Wijziging in het ontwerp: rijroute bewoners ENKA en Reehorst

Het aangepaste ontwerp van kruispunt 'Reehorst - Enkalaan'

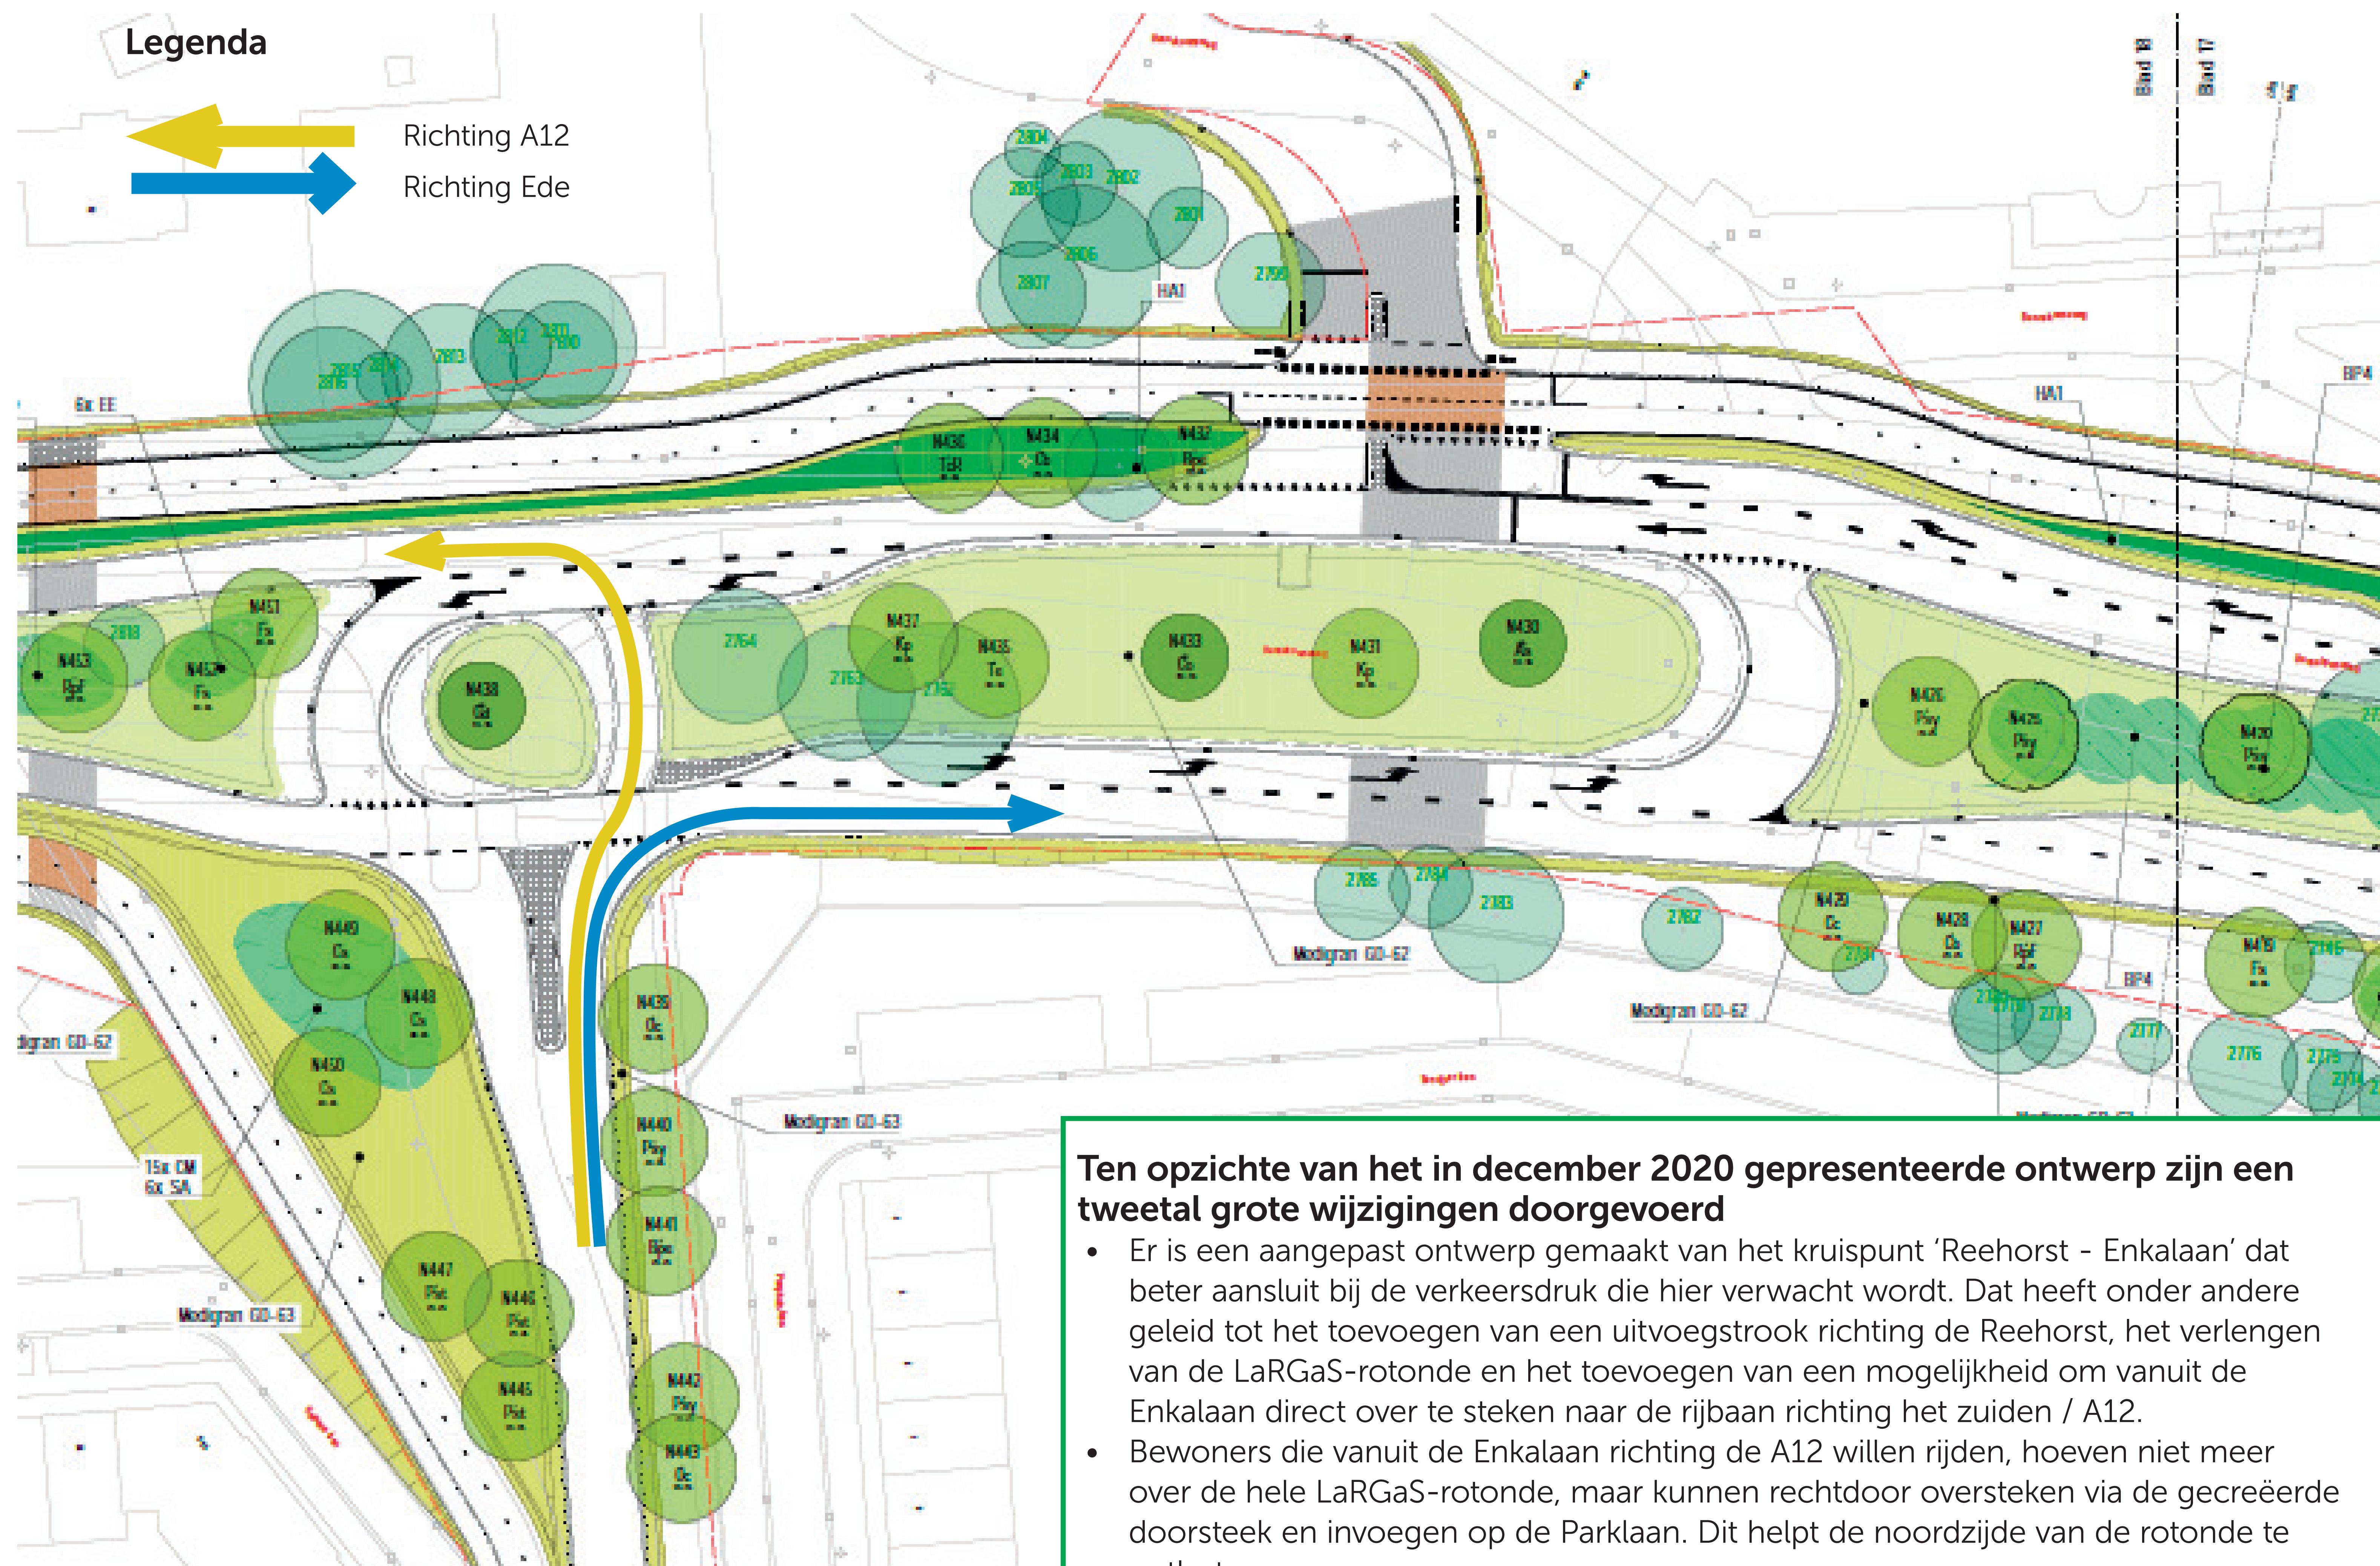
Ten opzichte van het in december 2020 gepresenteerde ontwerp zijn een tweetal grote wijzigingen doorgevoerd

- Er is een aangepast ontwerp gemaakt van het kruispunt 'Reehorst - Enkalaan' dat beter aansluit bij de verkeersdruk die hier verwacht wordt. Dat heeft onder andere geleid tot het toevoegen van een uitvoegstrook richting de Reehorst, het verlengen van de LaRGaS-rotonde en het toevoegen van een mogelijkheid om vanuit de Enkalaan direct over te steken naar de rijbaan richting het zuiden / A12.
- Bewoners die vanuit de Enkalaan richting de A12 willen rijden, hoeven niet meer over de hele LaRGaS-rotonde, maar kunnen recht door oversteken via de gecreëerde doorsteek en invoegen op de Parklaan. Dit helpt de noordzijde van de rotonde te ontlasten.
- Verkeer dat richting de Reehorst rijdt kan vanaf het kruispunt Akulaan - Emmalaan uitvoegen naar de Reehorst toe, zoals dat nu ook het geval is.
